## Zum Gutachten von Prof. Dr. W. Lambert (Stuttgart) über die Vorschläge zu unterirdischen Schnellstrassenbahnen in Zürich

Von K. Fiedler, a. Bahningenieur der Städt. Strassenbahn Zürich

Bild 3. Netzvorschlag  
Lambert. Zahlen =  
Anzahl Linien

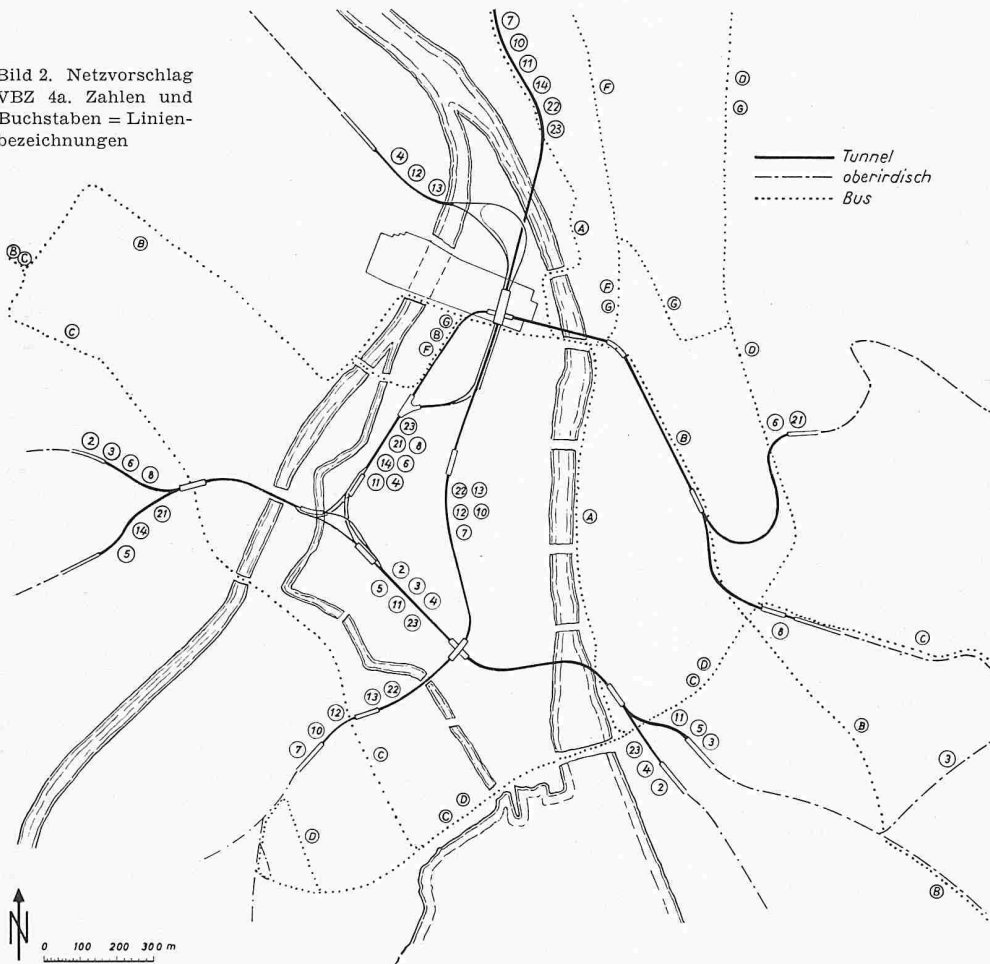
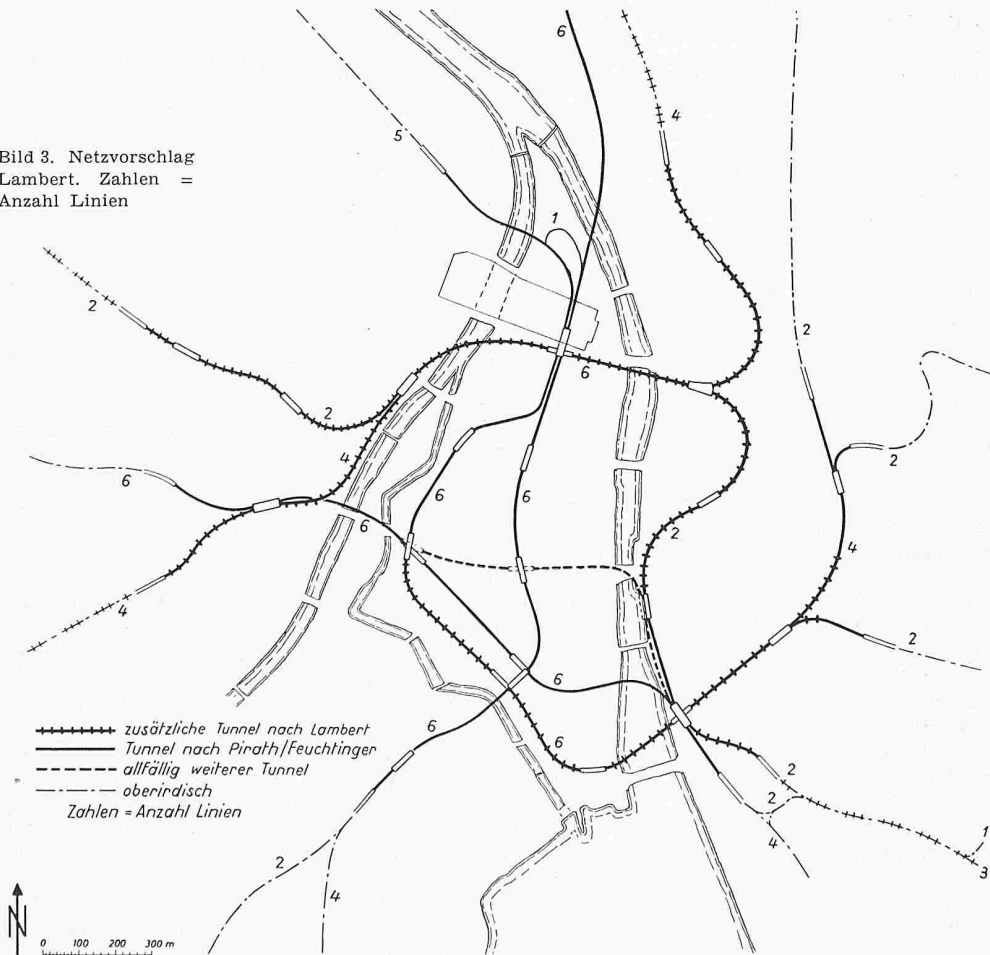
Da aber weder der eine noch der andere Vorschlag in verkehrlicher wie betrieblicher Hinsicht voll zu befriedigen vermöge, untersucht der Gutachter zum Schluss Verbesserungen durch Netzausbau (Bild 3) und schlägt neue Tunnelverbindungen vom Hardplatz über Kasernenquai-Hauptbahnhof-Central nach der Weinberg-Hofwiesenstrasse und nach dem Limmatquai-Bellevue vor. Dazu empfiehlt er einen Tunnel Sihlporte-Talstrasse-Bürkliplatz-Bellevue-Heimplatz für die Richtungen Oberstrass und Fluntern, allenfalls noch Sihlporte-Augustinergasse-Rathaus-Bellevue. Wegfallen würde dann bei P/F Rennweg-Heimplatz, bei VBZ Central-Zähringer-Heimplatz und Platte. Damit wird aber grundsätzlich nichts anderes skizziert als der viergleisige Ausbau VBZ Stauffacher-Sihlporte-Löwenplatz und der auf Einspruch des Tiefbauamtes abgelehnte Tunnel Paradeplatz-Bürkliplatz-

Bellevue. Die Länge des Tunnelnetzes erreicht so 16 km statt 12 km, die mögliche Linienzahl wird unter Verzicht auf Verflechtungen von 18 bei P/F und 15 der VBZ auf 24 erhöht. Dadurch sollen die vorgesehenen innerstädtischen Buslinien ganz entfallen (was aber in Richtung Oerlikon wegen der zu grossen Stationsabstände unmöglich wäre) und auch die zukünftigen Verkehrsbedürfnisse befriedigt werden können. Diese schätzt Lambert bei einer Einwohnerzahl von höchstens 591 440 nach Zonenplan 1955 auf 240 000 zusätzliche Fahrten täglich = 80 Mio im Jahr mehr als 1952 mit 420 000 Tagesfahrern, also gut 50 % Zunahme.
